Abteilung	Sachbearbeiter	Aktenzeichen	
Abteilung 3 - Bauangelegenheiten	Herr Fuchs	3 Fc-Pe	
Beratung	Datum	Behandlung	Zuständigkeit
Ausschuss für Stadtentwicklung-, Bau- und Verkehrsangelegenheiten	19.09.2017	öffentlich	Entscheidung
Betreff			
Bebauungsplan „Sigerichsberg I“, 1. Änderung: Billigung nach öffentlicher Auslegung und Einholung der Stellungnahmen der Behörden und sonstigen Träger öffentlicher Belange und Satzungsbeschluss

Der Planteil der Bebauungsplanänderung ist nachfolgend dargestellt:

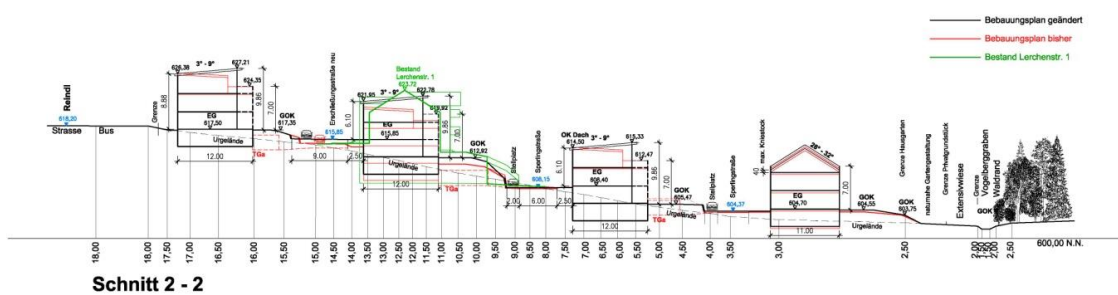
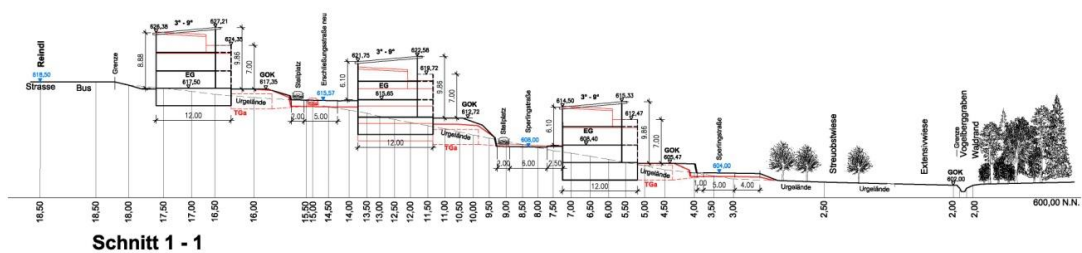
- Änderung der Höhenlage der Gebäude,
- Änderung der Schnitte 1-1 und 2-2 und Neufestsetzung Schnitt 3-3,
- Neufestsetzung von Baugrenzen für offene eingeschossige aufgeständerte Veranden, Balkone oder Außentreppen im Süden der künftigen Wohngebäude mit einer Tiefe von maximal 2 m.
- Änderung der Dachneigung von Pultdach nach Norden ansteigend auf Pultdach nach Süden ansteigend,
- Änderung der maximal zulässigen Wandhöhen mit geringfügiger Reduzierung der nördlichen Wandhöhen (Bereich A und B) um jeweils 10 cm und Regelung, dass die südliche Wandhöhe des zurückgesetzten Geschosses maximal 9,86 m betragen darf.
- die Möglichkeit zur Überbauung der privaten Schmutzwasserkanalleitungen zwischen den Wohngebäuden mit Garagen.

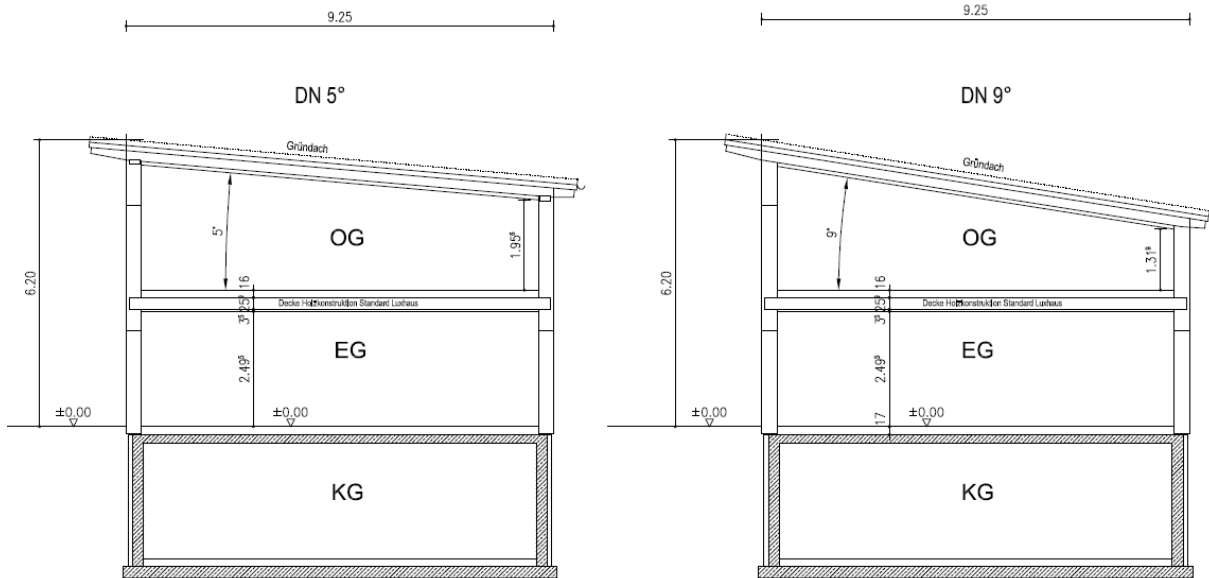
3.1.2 „Die Änderungsplanung sieht vor, die Dachneigungsrichtung umzukehren und die Terrassen im obersten Vollgeschoss zu verkürzen. Beide Änderungsgedanken bewirken bereits einzeln, dass die nach Süden gerichtete Wandhöhe wesentlich stärker hervortritt. Es ist bedauerlich und dem Ortsbild sehr abträglich, dass das ursprünglich dem Hang weit besser entsprechende Konzept nun verlassen werden soll. Wir empfehlen dringend, dies nochmals zu überdenken.“

Die Hinweise werden zur Kenntnis genommen, die Änderung der Dachneigungsrichtung und die Verkürzung der Dachterrassen jedoch beibehalten.

Die Nutzung des obersten Geschosses wäre bei Beibehaltung der ursprünglich festgesetzten Dachneigungsrichtung, aufgrund der dadurch entstehenden geringen Raumhöhe im Süden, nur sehr eingeschränkt möglich (siehe nachfolgende Planskizze). Die Orientierung und Öffnung der Häuser nach Süden ist ökologisch sinnvoll (Nutzung passiver Sonnenenergie) und führt städtebaulich die nordwestlich vorhandene Pultdachbebauung fort (gleiche Dachneigungsrichtung).
